Dringende Sicherheitsanweisung im Feld

Titel / Betreff: Sicherheitsanweisung im Feld BWS-L Bügel 2019

Dokument-ID: FSN-002

Handelsbezeichnung des betroffenen Produkts: Body-Weight Support Light (BWS-L):

Body-Weight Support Light (BWS-L). Das BWS-L kann alleine benutzt werden oder zusammen mit einem anderen Medizinprodukt bereitgestellt werden, wie dem C-Mill, dem N-Mill, dem GRAIL oder dem M-Gait.

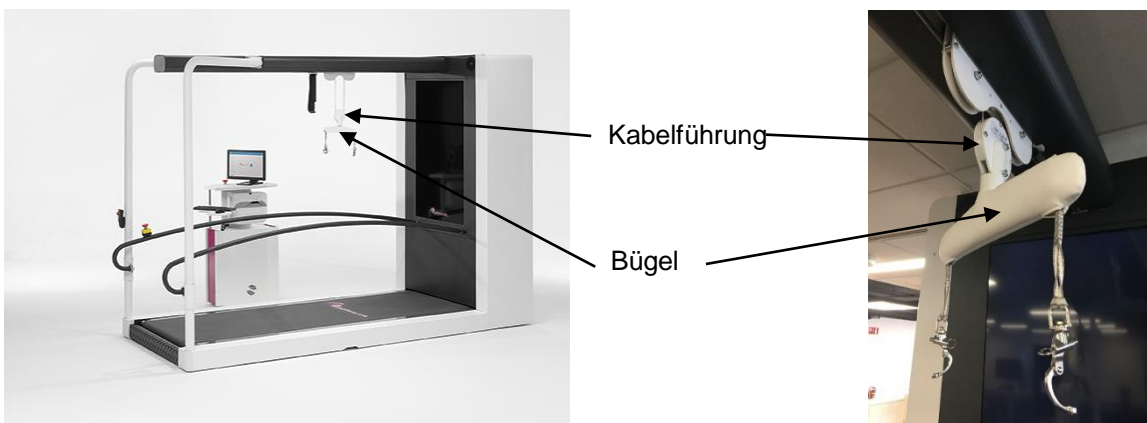
Wir haben eine mögliche Herstellungsabweichung beim BWS-L-Bügel festgestellt, die in seltenen Fällen dazu führen kann, dass sich der Bügel aus der Kabelführung lösen kann.

In unserer Risikoanalyse haben wir untersucht, dass, wenn sich der gepolsterte Bügel während des Trainings löst, der Patient im Gurtzeug hängen bleibt, das mit dem System über einen separaten Sicherheitsgurt verbunden ist. In einer solchen Situation kann der gepolsterte Bügel mit dem Kopf des Patienten in Kontakt kommen und möglicherweise starke Beschwerden verursachen. Bitte beachten Sie diese Sicherheitsanweisung besonders dann, wenn Sie das BWS-L für Patienten mit kranialen Anomalien benutzen.

Wenn Sie Patienten mit kranialen Anomalien behandeln, beenden Sie unverzüglich den Einsatz des BWS-L bei diesen Patienten, da die Gefahrensituation des gelösten Bügels zu schweren oder sogar tödlichen Verletzungen führen kann.

! **Wenn Sie Patienten mit kranialen Anomalien behandeln, beenden Sie für diese Patienten auf jeden Fall und unverzüglich die Benutzung des BWS-L.**

- A. Fordern Sie ein Ersatz-Bügelset an, das unmittelbar an Sie versendet wird, damit eine fachkundige Person, die in Ihrer Einrichtung beschäftigt ist, unter Fernüberwachung unsererseits das Gerät austauschen kann. Dazu müssen zwei problemlos zugängliche Bolzen entfernt, die betroffenen Komponenten ausgetauscht und zwei neue Bolzen eingesetzt werden. Zur Verifizierung müssen Sie zwei Bilder der neu eingesetzten Bolzen machen; außerdem ist eine Bestätigung durch Motek Medical B.V. erforderlich, bevor Sie das System erneut für Patienten mit kranialen Anomalien benutzen können. Ausführliche Anweisungen werden bereitgestellt. Der Austausch ist einfach (vergleichbar mit der Montage von IKEA-Möbeln); der gesamte Vorgang sollte unter Verwendung normaler Werkzeuge höchstens 15 Minuten dauern.
- B. Oder Sie behandeln keine Patienten mit kranialen Anomalien und wollen kein Ersatz-Bügelset
